Vollzug des Baugesetzbuches (BauGB);
Teiländerung 34 zum Flächennutzungsplan 2006
"Agri-PV-Solarpark Dietrichingen";
Beteiligung gemäß § 4 Abs. 2 BauGB;
E-Mail des Büros Jestaedt + Partner vom 01.06.2026

Stellungnahme der Behörde oder des sonstigen Trägers öffentlicher Belange

Auszug außergewöhnlicher Starkregen (SRI 7, 1 Std.)

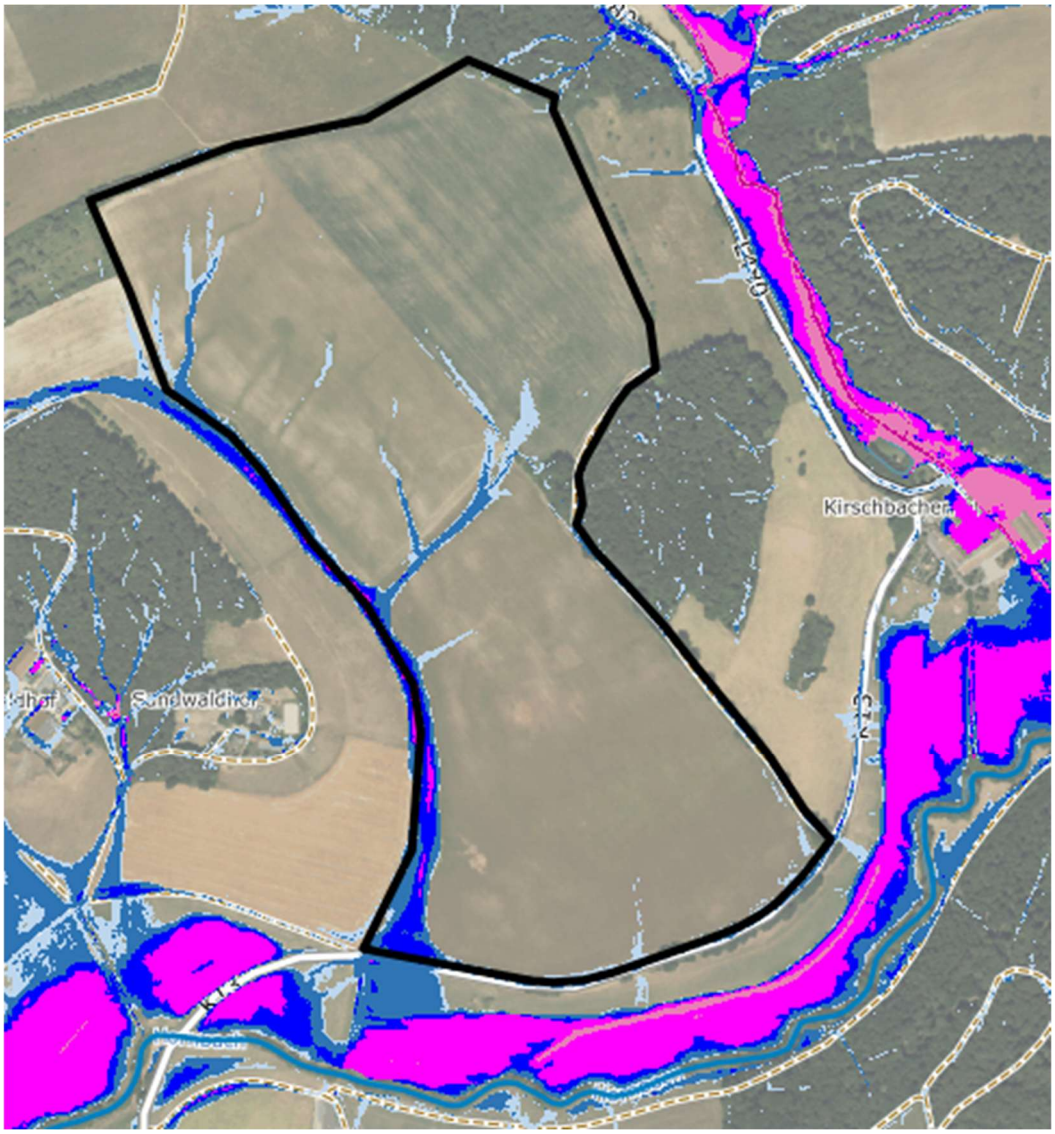
Hinsichtlich der Punkte Oberflächenentwässerung und Starkregengefährdung verweise ich auf die Ausführungen in meiner Stellungnahme vom 23.07.2025, Az.:6427-0003#2025/0046-0111 32 AB 2, die weiterhin Gültigkeit haben.
